Datum : 25 augustus 2020
Ons kenmerk : RB/OMG040/HH/RD/741AH0023
Zaakdossier : 20-53152/20-073602
Behandeld door : Rob Dimmendaal en Henk Heusinkveld
Afschrift aan : Archief
Bijlage(n) : Advies brandveiligheid omgevingsvergunning
Onderwerp : Advies brandveiligheid omgevingsvergunning, Marktstraat 23-25,
's-Heerenberg

Advies brandveiligheid omgevingsvergunning			
1. Gegevens aanvraag		2. Gegevens advies	
Zaaknummer VNOG	20-53152	Datum advies aanvraag	28 juli 2020
Gem. / WABO nummer	170790	Datum advies gereed	12 augustus 2020
Aanvraagnummer OLO	5318885	Adviseur	Rob Dimmendaal
First Watch nummer	741AH0023	Kwaliteitstoets door	Henk Heusinkveld
Datum aanvraag	11 augustus 2020	Naam aanvrager	Bloed Vastgoed B.V.

3. Omschrijving object		Adres bouwwerk	
Bestaand horecagebouw wordt verbouwd tot zorgappartementen t.b.v. cliënten Zorginstelling Azora. De zorgbehoefte van de cliënten, indicatie t/m zorgprofiel 4 (Beschut wonen met intensieve begeleiding en uitgebreide verzorging).		Marktstraat 23	
		Postcode en plaats	
		7041 AH 's-Heerenberg	
		Bevoegd gezag (b.g.)	
		Gemeente Montferland	
		Contactpersoon (b.g.)	
		Jan Hesselink

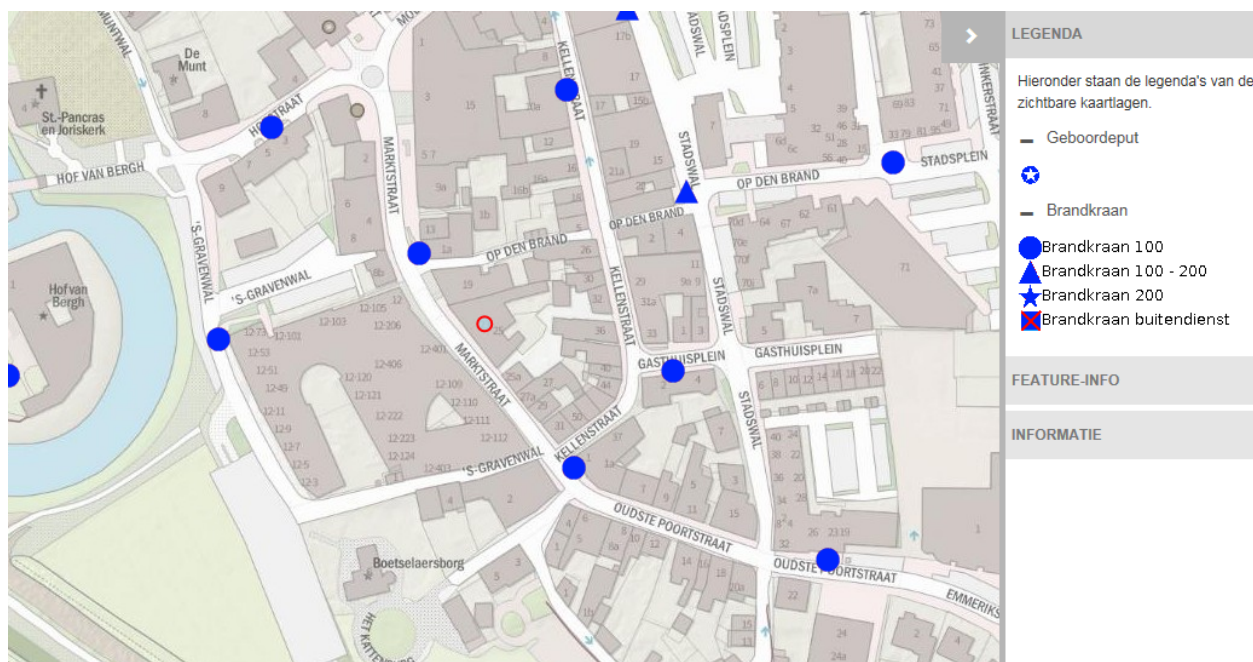
De aanvraag geeft geen informatie op deze onderdelen van het Bouwbesluit. Hieronder een kaartje met een overzicht van de bluswatervoorzieningen rond het perceel Markstraat 23-25. De beschikbare bluswatervoorziening voldoet daarmee aan bovenstaande eisen. De hoofdtoegangen zowel links als rechts merken wij aan als brandweeringang. De Markstraat geeft genoeg ruimte om onze brandweervoertuigen op te stellen. Daarmee voldoen deze onderdelen aan het Bouwbesluit.
